Приложение к акту обследования объекта

«Троицкая церковь, 1772-1782 гг.»
(Красноярский край, г. Енисейск, ул. Перенсона, д. 34)

Рисунок 2.9 Дверной порог при входе 2,5 см

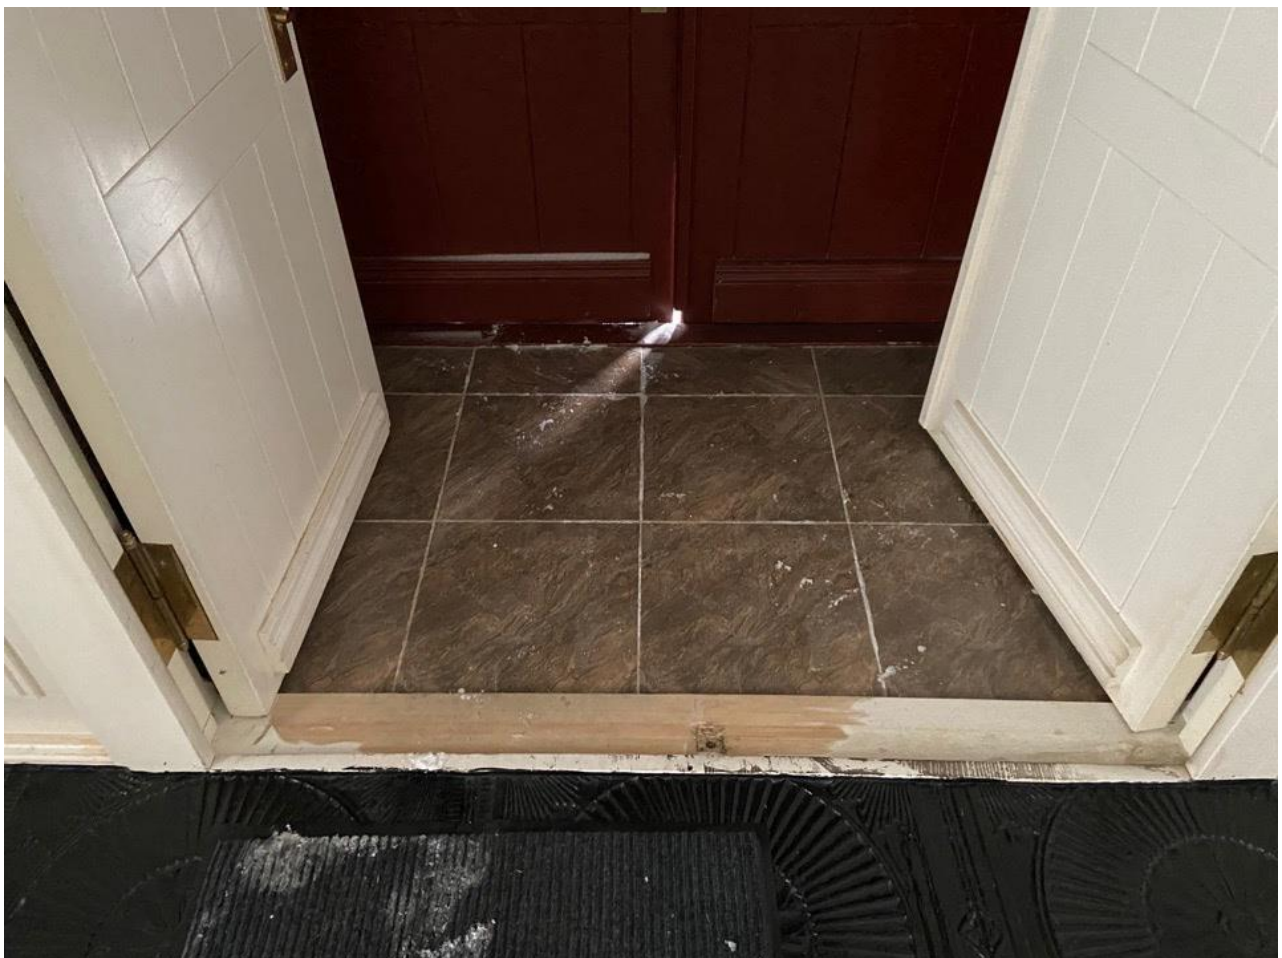
2.3	Дверь (входная)	2.7 - 2.9	<p>1. Отсутствует тактильная предупреждающая плитка перед входной дверью (СП 59.13330.2016 п. 6.1.8)</p> <p>2. Перед входом в учреждение отсутствует информационная тактильная табличка для людей с нарушением зрения (СП 59.13330.2016 п. 6.5.9)</p> <p>3. У наружных дверей не предусмотрены смотровые панели, прозрачные с ударостойким материалом (СП 59.13330.2016 п. 6.1.5)</p> <p>4. Дверной порог больше 0,014м (СП 59.13330.2016 п. 6.1.5)</p>	КОС	<p>1. Необходимо разместить тактильную плитку за 0.9 метра от навесной двери. Тактильно-контрастные указатели должны быть глубиной 0.5-0.6 метра и укладываться на всю ширину дверного проема.</p> <p>2. Информационные тактильные таблички для людей с нарушением зрения с использованием рельефных знаков и символов, а также рельефно-точечного шрифта Брайля должны размещаться рядом с дверью со стороны дверной ручки на высоте от 1,2 до 1,6 м: - перед входом в здание с указанием наименования учреждения, времени оказания услуг (приемных часов).</p> <p>3. Необходимо использовать наружные двери со смотровыми панелями из прочного ударостойкого материала.</p> <p>Необходимо использовать двери со смотровыми панелями на высоте 1.0-1.6 метра от пола</p> <p>4. Необходимо устранить порог</p> <p>Пояснение: Здание относится к объектам культурного наследия. В связи с этим по согласованию с ККО ВОС размещать тактильные напольные указатели на улице перед входом в учреждение не требуется.</p> <p>Все остальные виды работ необходимо согласовывать со службой по государственной охране объектов культурного наследия.</p> <p>До момента проведения капитального ремонта для преодоления порогов можно использовать инвентарные пандусы.</p>	Текущий ремонт, капитальный ремонт, индивидуальное решение

Рисунок 3.3 Вестибюль. Вид на входную дверь

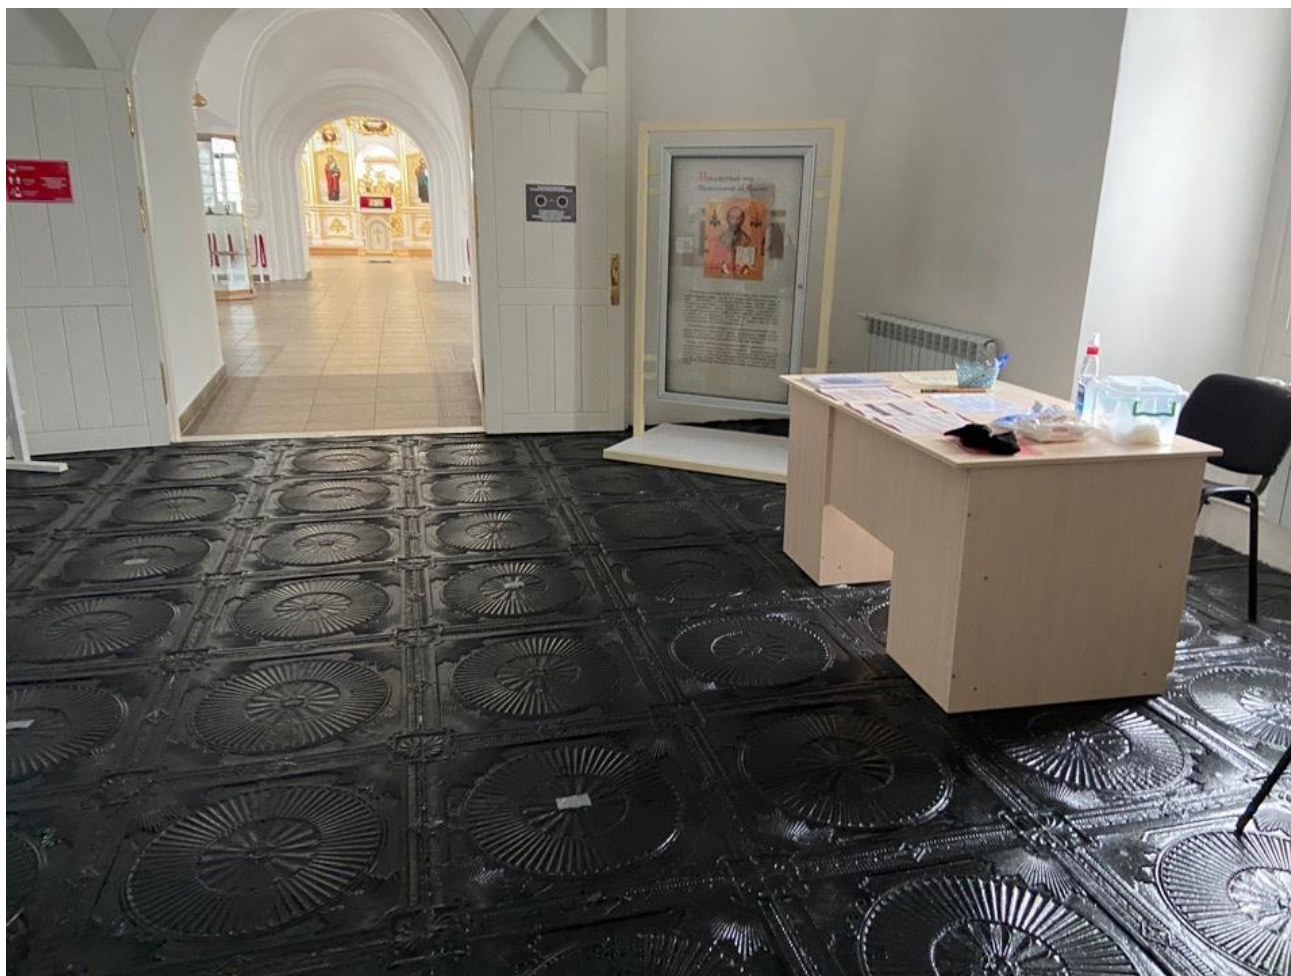
3.1	Коридор (вестибюль, зона ожидания)	3.1 - 3.8	<p>1. Отсутствуют тактильно контрастные указатели перед препятствиями (СП 59.13330.2016 п. 6.2.3)</p> <p>2. Дверной порог не соответствует норме, более 0,014 м (СП 59.13330.2016 п. 6.1.5)</p> <p>3. Отсутствует тактильная мнемосхема помещения при входе в здание (СП 59.13330.2016 п. 8.1.6)</p>	КОС	<p>1. Необходимо расположить тактильно контрастные указатели на расстоянии 0,3 м от препятствия или дверного проема, если дверь открывается по ходу движения. Необходимо расположить тактильно контрастные указатели на расстоянии ширины полотна от плоскости дверного полотна, если дверь открывается наружу.</p> <p>2. Необходимо устранить порог.</p> <p>3. При входах в здания массового посещения (вокзалы всех видов транспорта, учреждения социального назначения, торговые предприятия, административно-управленческие учреждения, многофункциональные комплексы и т.п.) для инвалидов по зрению должна быть установлена информационная тактильная или тактильно-звуковая мнемосхема, отображающая информацию о помещениях в здании, не мешающая основному потоку посетителей. Она должна размещаться с правой стороны по ходу движения на удалении от 2 до 4 м от входа.</p> <p>Пояснение: Здание относится к объектам культурного наследия. В связи с этим по согласованию с ККО ВОС разместить тактильные напольные указатели перед препятствиями, расположенными фронтально, не требуется.</p> <p>Все остальные виды работ необходимо согласовывать со службой по государственной охране объектов культурного наследия.</p>	Капитальный ремонт, текущий ремонт, индивидуальное решение

<i>До момента проведения капитального ремонта для преодоления препятствий в виде порогов может использоваться инвентарный пандус и оказываться ситуационная помощь сотрудниками учреждения.</i>

Рисунок 3.9 Двери на путях движения

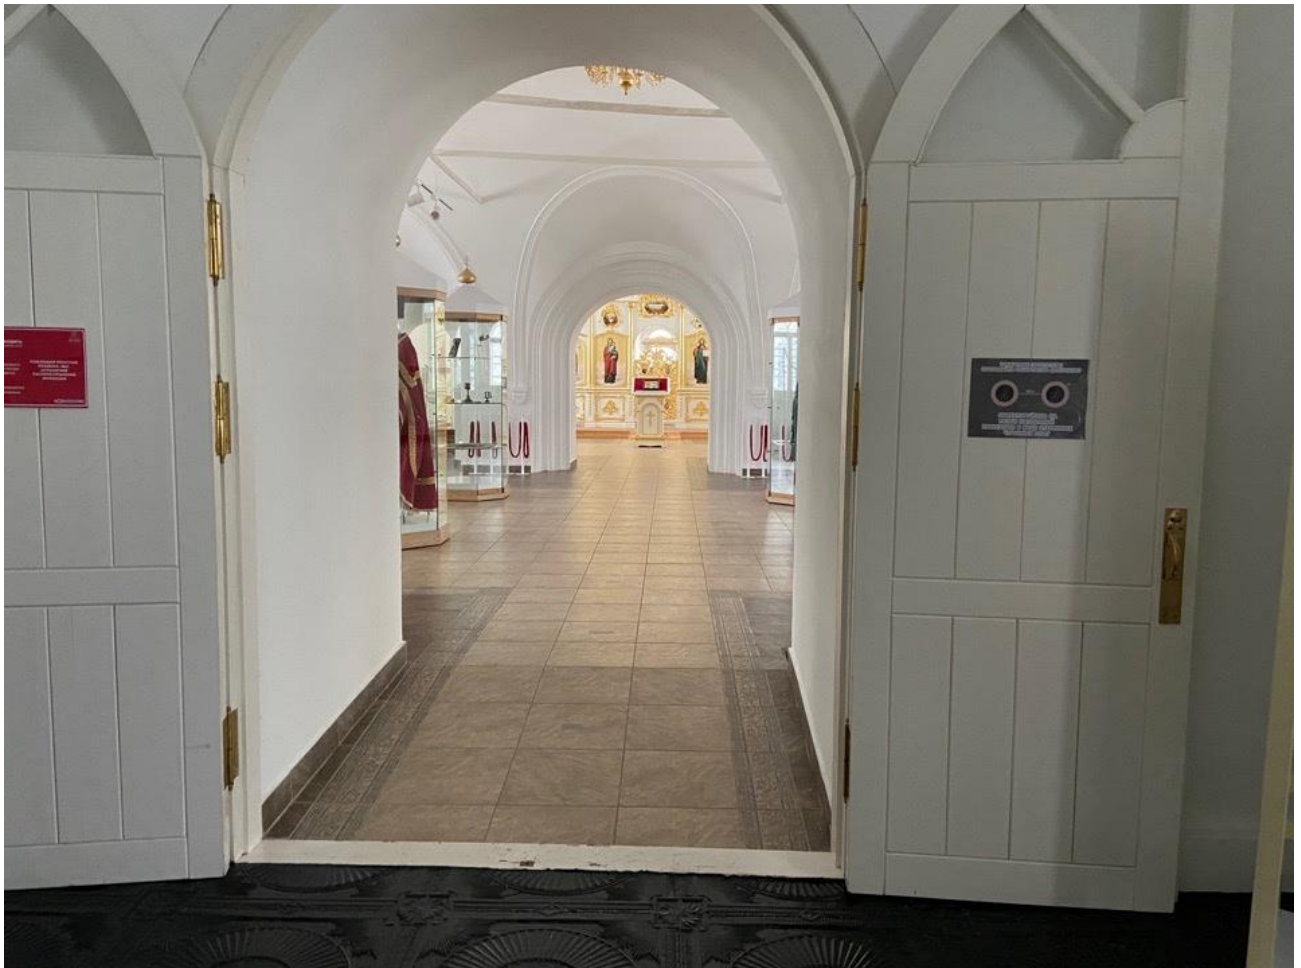
3.2	Лестница (внутри здания)	-	Нет	-	-	-
3.3	Пандус (внутри здания)	-	Нет	-	-	-
3.4	Лифт	-	Нет	-	-	-
3.5	Дверь	3.9	<p>1. Отсутствуют тактильно контрастные указатели на расстоянии 0.3 м от дверного проема, если дверь открывается по ходу движения (СП 59.13330.2016 п. 6.2.3)</p> <p>2. Отсутствуют информирующие тактильные таблички для людей с нарушением зрения, которые должны размещаться рядом с дверью со стороны дверной ручки на высоте 1.2-1.6м (СП 59.13330.2016 п. 6.5.9)</p> <p>3. Дверной порог не соответствует норме, более 0,014 м (СП 59.13330.2016 п. 6.1.5)</p>	КОС	<p>1. Необходимо расположить тактильно контрастные указатели на расстоянии 0,3 м от препятствия или дверного проема, если дверь открывается по ходу движения; на расстоянии ширины полотна двери от плоскости дверного полотна, если дверь открывается навстречу движению.</p> <p>2. Необходимо установить информирующие тактильные таблички для людей с нарушением зрения рядом с дверью со стороны дверной ручки на высоте 1.2-1.6м: - перед входами во внутренние помещения, в которых оказываются услуги, с указанием номера и назначения помещения.</p> <p>3. Необходимо устранить порог</p> <p>Пояснение: <i>Здание относится к объектам культурного наследия. В связи с этим по согласованию с ККО ВОС тактильные напольные указатели перед препятствиями на путях движения, на данный период времени, обустроить не требуются.</i></p> <p><i>До момента проведения капитального ремонта для преодоления препятствий в виде порогов может использоваться инвентарный пандус и оказываться ситуационная помощь сотрудниками учреждения.</i></p>	Текущий ремонт, капитальный ремонт, индивидуальное решение

Рисунок 5.4. Ширина дверного проема при входе в санузел 67 см

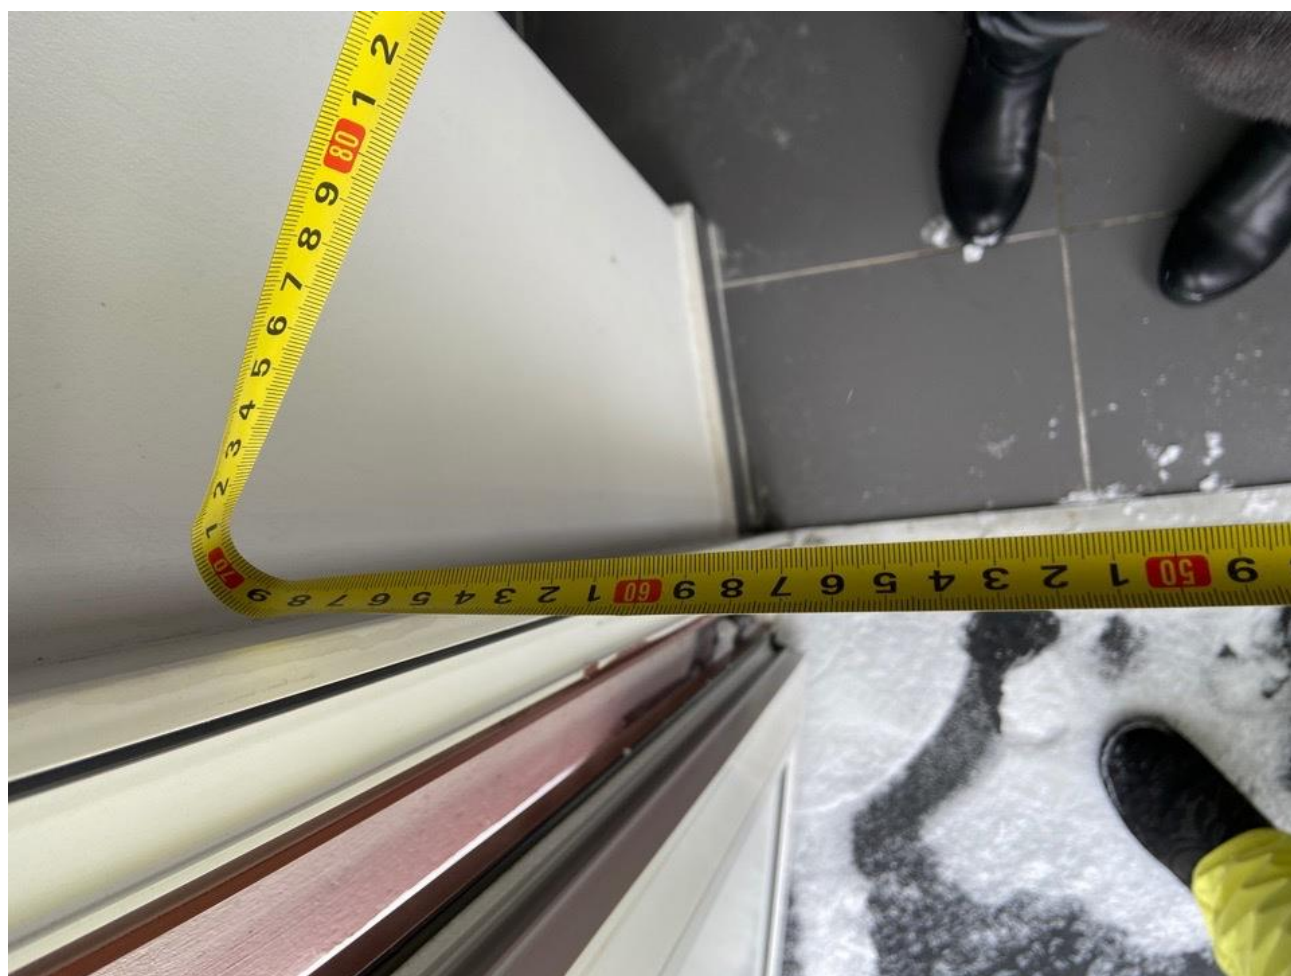
5.1	Туалетная комната	5.1 - 5.7	<p>1. Бачок унитаза не плотно прилегает к стене (СП 59.13330.2016 п. 6.3.3)</p> <p>2. Отсутствует обозначение доступного санузла. (СП 59.13330.2016 п. 6.5.1)</p> <p>3. Вход в санузел не соответствует норме (СП 59.13330.2016 п. 6.2.4)</p> <p>4. Отсутствуют поручни для унитаза (СП 59.13330.2016 п. 6.3.3)</p> <p>5. Сбоку от унитаза отсутствует крючок для костылей (СП 59.13330.2016 п. 6.3.3)</p> <p>6. Кабина не оборудована системой тревожной сигнализации или системой двухсторонней громкоговорящей связи (СП 59.13330.2016 п. 6.3.6)</p> <p>7. Снаружи закрытого помещения над дверью не предусмотрено комбинированное устройство звуковой и визуальной аварийной сигнализации (СП 59.13330.2016 п. 6.5.8)</p> <p>8. Дверной порог больше 0.014м (СП 59.13330.2016 п. 6.1.5)</p> <p>9. Сбоку от унитаза не предусмотрено пространство для размещения кресла-коляски (СП 59.13330.2016 п. 6.3.3)</p>	Все	<p>1. Бачок унитаза должен плотно прилегать к стене, чтобы человек при необходимости мог облокотиться на него.</p> <p>2. Необходимо обозначить знаками доступности универсальные уборные кабины, а также разместить навигацию по территории к месту расположения санузла</p> <p>3. Необходимо расширить дверной проем (не менее 90 см)</p> <p>4. В универсальной кабине и других санитарно-бытовых помещениях, предназначенных для пользования всеми категориями граждан, в том числе инвалидов, следует предусматривать возможность установки стационарных и откидных опорных поручней.</p> <p>5. Необходимо сбоку от унитаза предусмотреть пространство для размещения крючка для костылей</p> <p>6. Необходимо доступные кабины оборудовать системой тревожной сигнализации или системой двухсторонней громкоговорящей связи.</p> <p>7. Необходимо снаружи закрытого помещения над дверью предусмотреть комбинированное устройство звуковой и визуальной аварийной сигнализации, аварийное освещение.</p> <p>8. Необходимо устранить порог</p> <p>9. Необходимо сбоку от унитаза предусмотреть пространство не менее 0.8 м для размещения кресла-коляски</p> <p>Пояснение: Необходимо организовать универсальную кабину санузла. Также по территории необходимо разместить навигацию к месту расположения санузла и устранить препятствия в виде бордюрных камней и порогов.</p>	Текущий ремонт, капитальный ремонт

Рисунок 6.2 План эвакуации

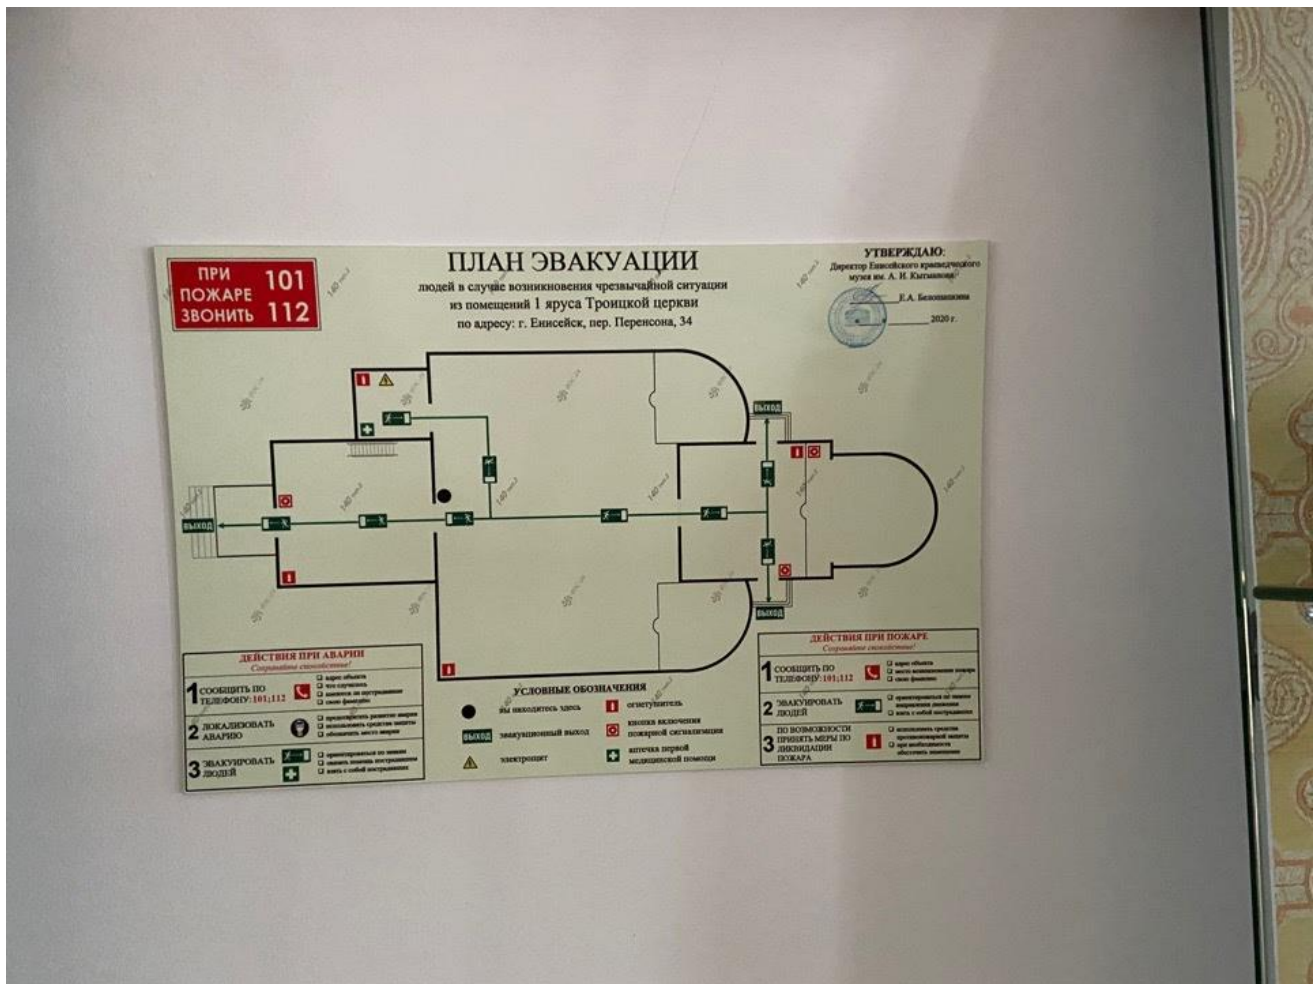
6.1	Визуальные средства	6.1 - 6.2	1. Не идентифицированы с помощью визуальных технических средств информирования, ориентирования следующие элементы: - парковочная зона; - входы доступные для МГН - навигация по территории к месту расположения санузла (СП 59.13330.2016 п. 6.5.1)	Все	1. Необходима установка технических средств информирования. Средства информирования, ориентирования и сигнализации, размещаемые в помещениях, должны быть предназначены для пребывания различных категорий инвалидов и МГН, и на путях их движения, должны быть унифицированы и обеспечивать визуальную, звуковую, радио и тактильную информацию и сигнализацию, обеспечивающие указание направления движения, идентификацию мест и возможность получения услуги. Пояснение: <i>Необходимо организовать парковочное место для МГН (установить парковочные знаки, нанести дорожную разметку), разместить навигацию к доступному входу на территорию объекта, а также по территории разместить навигационные таблички к доступному входу в здание для людей на креслах-колясках. Установить таблички с направлением движения к санузлу и разместить информационные таблички с номером телефона сотрудника для оказания ситуационной помощи.</i>	Текущий ремонт
